改善箇所説明図

基準不適合状態にあると認める構造、装置又は性能の状況及び原因

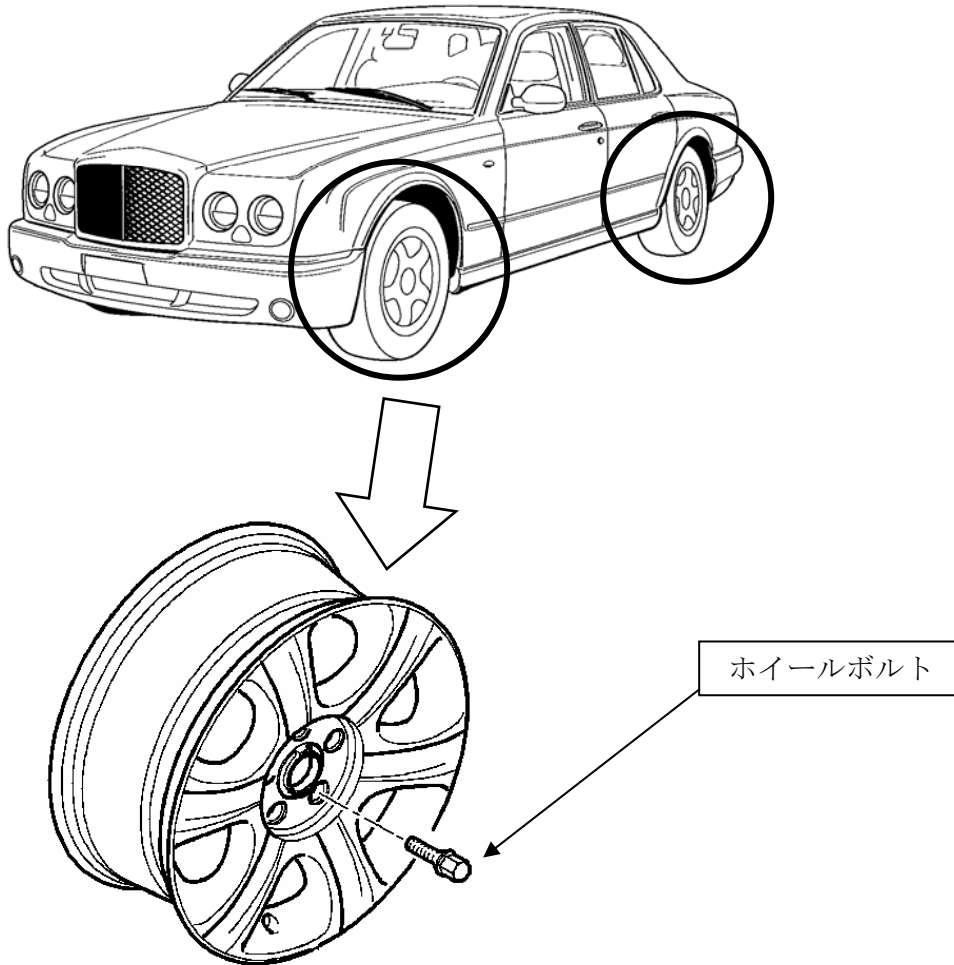
ボルトは各ホイールにつき 5 本、計 20 本使用されている

ホイールボルトの加工が不適切なため締結力が不足し、ボルトが緩むことがある。そのため、そのまま使用を続けると、ボルトが外れ、最悪の場合、ホイールが脱落するおそれがある。

全車両、ホイールボルトを良品と交換する。
